Elementen van antwoord op het “Advies Federaal Ontwikkelingsplan Elia 2024-2034”

1. Introductie

Dit komt ook overeen met de schematische weergave in Hoofdstuk 4 – figuur 13¹:

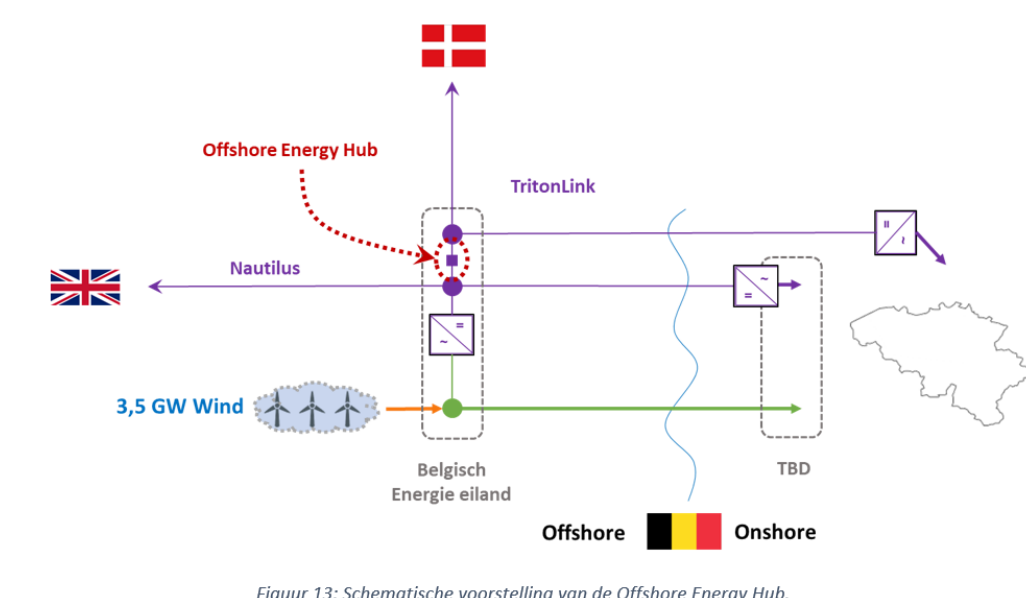
- (6) Voor wat betreft de **nood aan een verbinding naar het binnenland** bevestigt Elia dat de verbinding van 2 GW naar het binnenland absoluut noodzakelijk is, zoals ook aangegeven in sectie 4.2.3. Deze paragraaf beschrijft dat, gezien de totale onthaalcapaciteit van 7 GW aan de Belgische kust (die gerealiseerd wordt door de realisatie van zowel het Ventilus als het Boucle Du Hainaut project) reeds volledig ingevuld is, een aansluitingspunt verder in het net dient onderzocht te worden. Deze scope van het project werd steeds op die manier gecommuniceerd en werd ook gebruikt als referentie voor de kosten-baten analyse. De verbinding naar het binnenland staat dus niet ter discussie. De specifieke aansluitingspost dient nog verder bepaald te worden, in functie van netstudies, maar ook in functie van mogelijke trajecten en beschikbare terreinen. Netstudies geven aan dat een aansluiting op het Antwerpse of Gentse net 380 kV aangewezen is, mits tijdige realisatie van enkele noodzakelijke versterkingen van de interne backbone, zoals ook aangegeven in de desbetreffende paragraaf. In dit kader wensen we op te merken dat de aanduiding “Scheldekabel” voor verwarring kan zorgen. Het traject dat deze kabel zal volgen dient nog verder bepaald te worden, waarbij het onshore aanleggen van deze kabel zeker niet uitgesloten is.
